Véhicules utilitaires lourds

Objet	Changements de spoilers latéraux sur les véhicules F-MAX fabriqués avant le 15.12.2022
Modèle	Véhicules F-MAX
Résumé	Lors de l'installation du nouveau becquet latéral de niveau sur les véhicules F-MAX identifiés, la poignée et Les boulons de connexion de la poignée doivent être annulés.

Figure 1 : Pièce à retirer

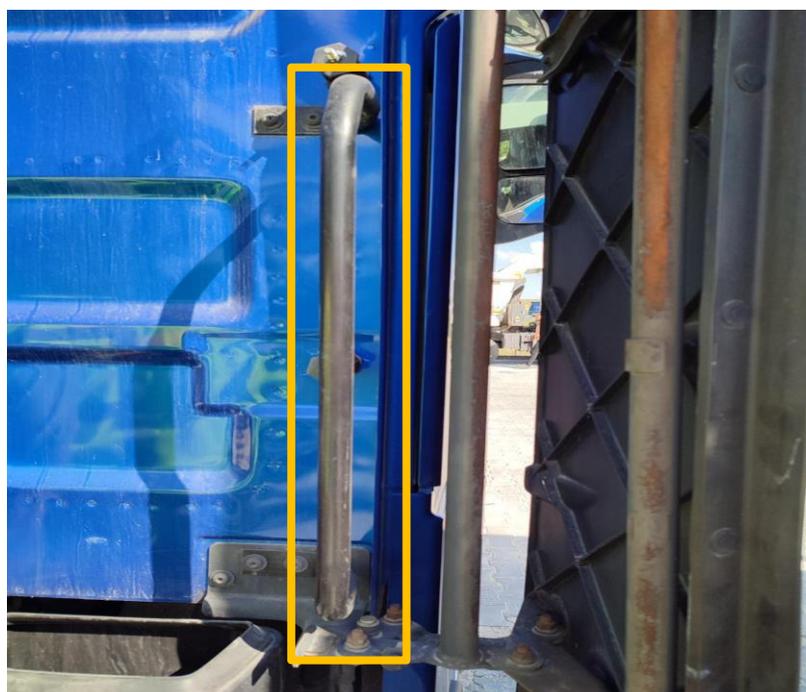
Lorsque le remplacement du support de spoiler latéral est nécessaire sur les véhicules F-MAX fabriqués avant le 15.12.2022, la poignée doit être retirée et les 2 trous de boulon vides doivent être fermés avec le boulon numéroté DC46- V551T14-AA. La poignée à retirer est la suivante.

Figure 2 : Boulons à retirer.

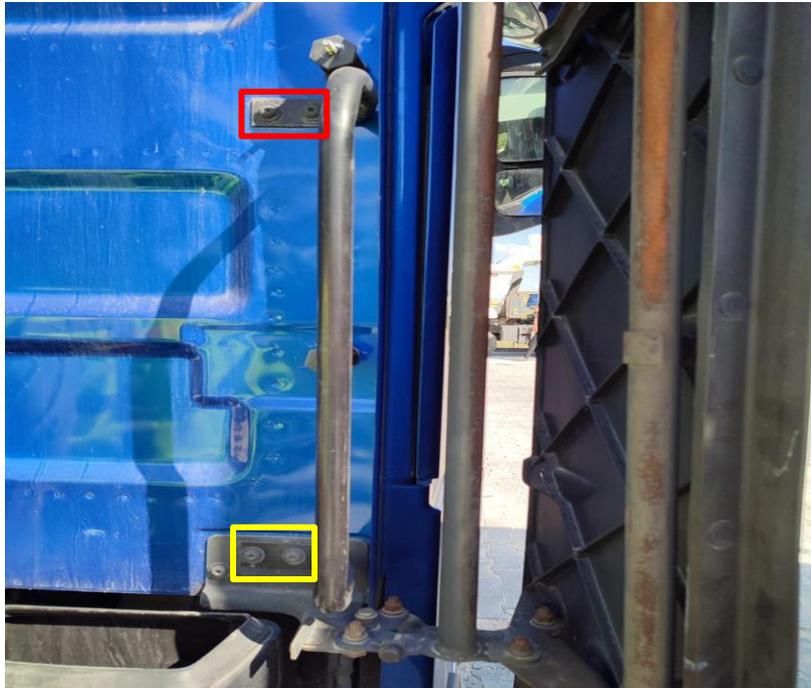
1. Comme on peut le voir sur la « Figure 2 » ci-dessous, une fois le conduit d'air retiré, les raccords boulonnés dans les boîtes rouge et jaune sont retirés et la poignée est séparée de la carrosserie du véhicule.

2. Les boulons de connexion dans la boîte jaune sont resserrés en place.
3. Les boulons numérotés DC46-V551T14-AA sont serrés aux connexions à l'intérieur de la boîte rouge. L'assemblage terminé illustré à la « Figure 3 ».
